<b>Title - Sujet</b> Replacement Salt Shed	
<b>Solicitation No. - N° de l'invitation</b> EZ899-150376/C	<b>Amendment No. - N° modif.</b> 001
<b>Client Reference No. - N° de référence du client</b>	<b>Date</b> 2014-07-25
<b>GETS Reference No. - N° de référence de SEAG</b> PW-\$PWY-019-7287	
<b>File No. - N° de dossier</b> PWY-4-37043 (019)	<b>CCC No./N° CCC - FMS No./N° VME</b>
<b>Solicitation Closes - L'invitation prend fin at - à 02:00 PM on - le 2014-07-30</b>	<b>Time Zone</b> Fuseau horaire Pacific Daylight Saving Time PDT
<b>F.O.B. - F.A.B.</b> <b>Plant-Usine:</b> <input type="checkbox"/> <b>Destination:</b> <input checked="" type="checkbox"/> <b>Other-Autre:</b> <input type="checkbox"/>	
<b>Address Enquiries to: - Adresser toutes questions à:</b> Ngan, Ken (PWY)	<b>Buyer Id - Id de l'acheteur</b> pwy019
<b>Telephone No. - N° de téléphone</b> (604) 658-2755 ( )	<b>FAX No. - N° de FAX</b> (604) 775-6633

<b>Destination - of Goods, Services, and Construction:</b> <b>Destination - des biens, services et construction:</b> PWGSC - Fireside Maintenance Camp - Km839 Alaska Highway, BC

Please find following Addendum No. 1.

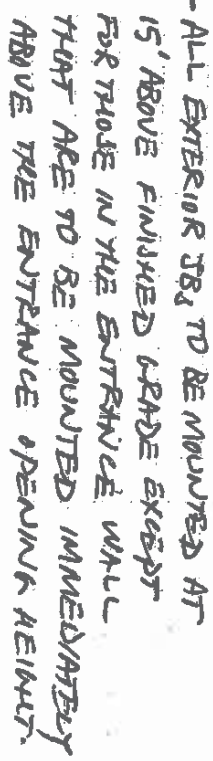
- (1) **Replace** ESK-1 with the sketch included in this addendum.

- (1) **Replace:** Entire clause with the following:
- “1. Provide provisions – conduit and junction boxes only – for future interior and exterior lighting installation. Refer to ESK-1 for details.
  2. Install pull string in all conduit runs.
  3. Installation of all conduit and junction boxes, in both interior and exterior of the building, shall be in accordance with clause 1.8 – Wiring Methods.
  4. Provide cover plate for all junction boxes suitable for the installation.”

1" CADDURT  
#1 ③ NEW  
PANEL BOARD

3/4" CONDUIT UNLESS NOTED OTHERWISE.

JB ON CEILING OR  
AT THE BOTTOM CHORD  
OF GUEST. TYPICAL FOR FOUR  
IN THIS ROW INSIDE THE  
BLDG.
